CCR-VIA -- COMITATO DI COORDINAMENTO REGIONALE PER LA VALUTAZIONE D'IMPATTO AMBIENTALE

Giudizio n° 2963 del 18/10/2018

Oggetto Progetto di chiusura e recupero ambientale con utilizzo dei volumi residui per lo smaltimento di materiali da costruzione contenenti amianto legato

Istruttoria Tecnica
Progetto

Figura 4: Ubicazione dell'area in esame rispetto al S.I.C. "Grotta delle Farfalle" (dall'elaborato cartografico Tav. 23 allegato allo SIA).

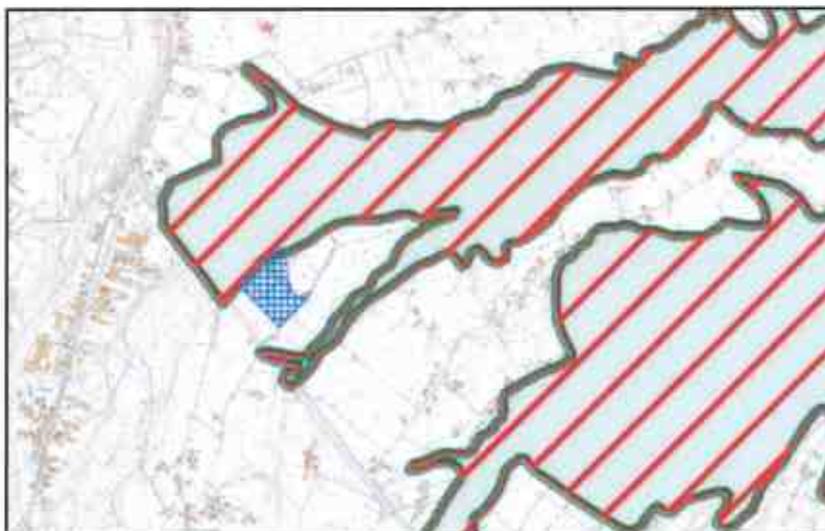
Nello SIA si riferisce che l'area naturale protetta più prossima al sito di intervento risulta essere la Riserva naturale Grotta delle farfalle, ubicata nel territorio dei Comuni di San Vito Chietino e di Rocca San Giovanni e sostanzialmente coincidente con il SIC IT7120082. Si riferisce, inoltre, che tale sito è separato dall'area del complesso impiantistico esistente per mezzo della viabilità provinciale. Nello SIA si afferma che le zone oggetto di intervento sono esterne al SIC. È stata comunque redatta apposita relazione di VINCA per la stima degli impatti sul SIC in questione.

Figura 5 - Fasce di rispetto dai fiumi (dall'elaborato grafico Tav. 24 allegato allo SIA).

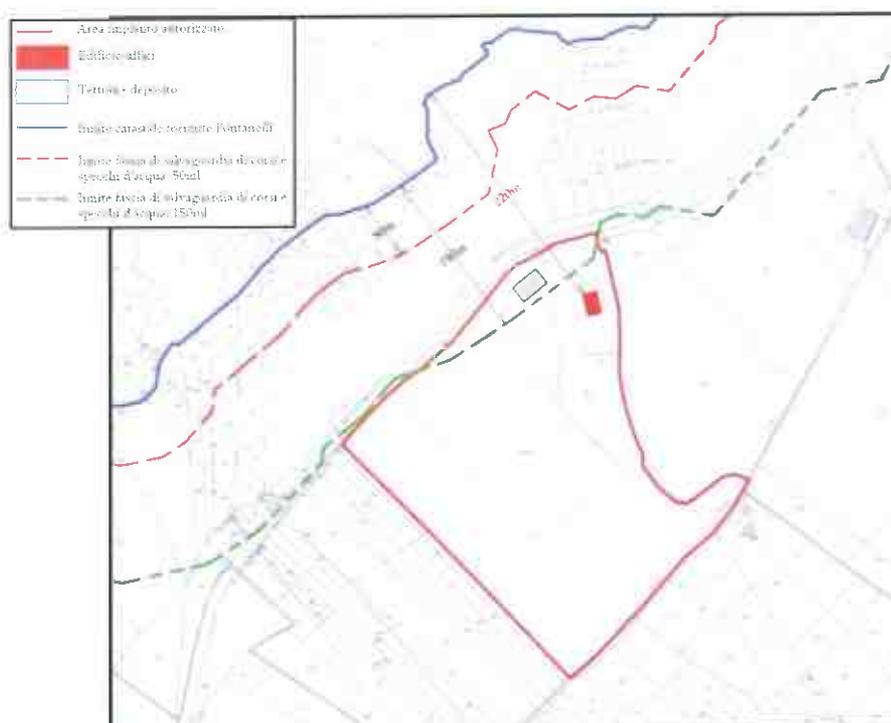
Nella Relazione di Progetto si dichiara che all'interno della fascia di rispetto di 50 m dal confine esterno dell'area golenale o alluvionale del Fosso Fontanelli non sono presenti opere in progetto (Fig. 5) e che, pertanto, "il confine dell'area occupata dall'impianto esistente è del tutto esterna alla "fascia" in edificabile associata al Fosso citato". Si riferisce comunque che una parte marginale delle aree di piazzale e viabilità di accesso (in cui "non sono previste edificazioni né modificazioni dello stato attuale dei luoghi") ricade all'interno alla fascia di rispetto di 150 metri dal confine dell'area di pertinenza del Fosso.

A tal proposito, la Ditta ribadisce la totale assenza di opere di progetto nella fascia tutelata ope legis dall'art. 142 comma c) del D.L.vo 22 gennaio 2004 n.° 42 e s.m.i.. Si richiama la Tav. 24 allegata allo SIA in cui si evidenzia che “solo una irrilevante parte delle aree di piazzale e viabilità di accesso, in cui comunque non sono previste edificazioni né modificazioni dello stato attuale dei luoghi, ricade all'interno di tale fascia”.

Figura 10: Carta delle pendenze e profilo topografico per la valutazione della presenza di scarpate, così come riportato nella Relazione geologica.

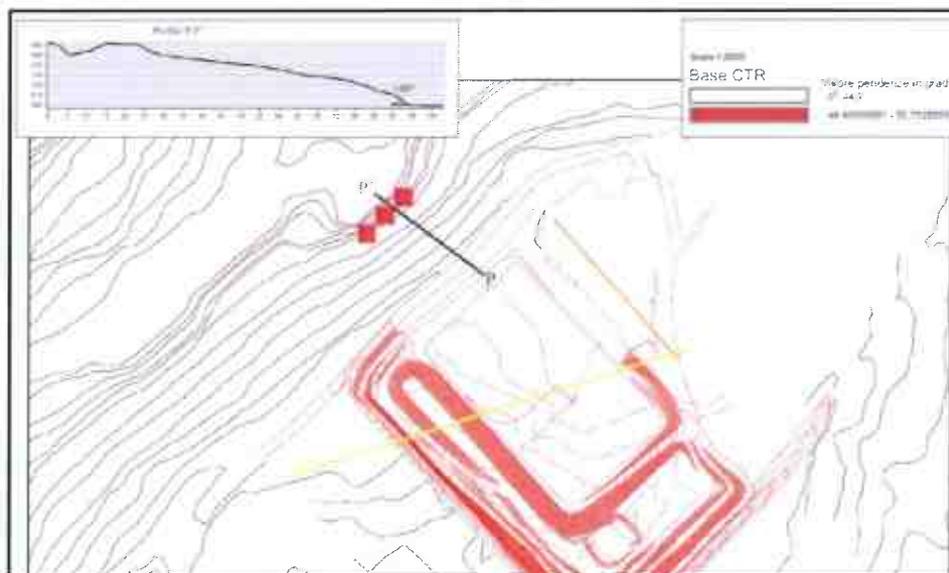
come l'elaborato fornito non presenti una scala metrica per cui non è possibile verificare la distanza della scarpata dal sito di interesse.
